Leikanger 06.06.2016

## **Tilleggsuttale til 4 søknadar om småkraftutbygging i Fjaler, Sogn og Fjordane.**

Øyrafossen 31.05.2016 Foto: Elisabeth Dahle

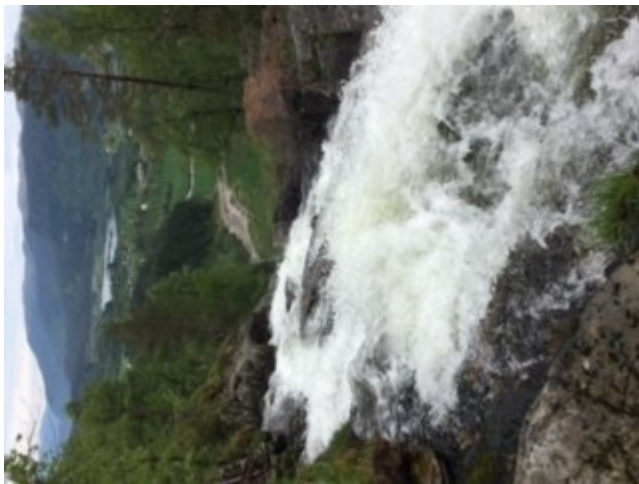
Øyrafossen er eit svært godt synleg landskapselement i eit verna vassdrag, men synleg frå eit avgrensa område frå bilvegen. Fossefallet er høgt med stor inntrykksstyrke, særleg ved høg vassføring slik som på synfaringdagen. FNF synfarte området på eiga hand 31.5.2016.

Det er allereie nokre inngrep i skogslia vest for fossen og i elveleie nedstrøms fossen. Ei utbygging vil forsterke desse, særleg med røyrgate, framfor retningsstyrt boretunnel, og med veg vidare opp i den øvre og brattare delen av lia. Ein utnyttingsgrad på 25 % vil ivareta landskapsinntrykket av elva langt betre enn ei utnytting på 50%. Vi er uansett særst usikre på om graden av inngrepa totalt vil forsvare seg i høve verneformåla.
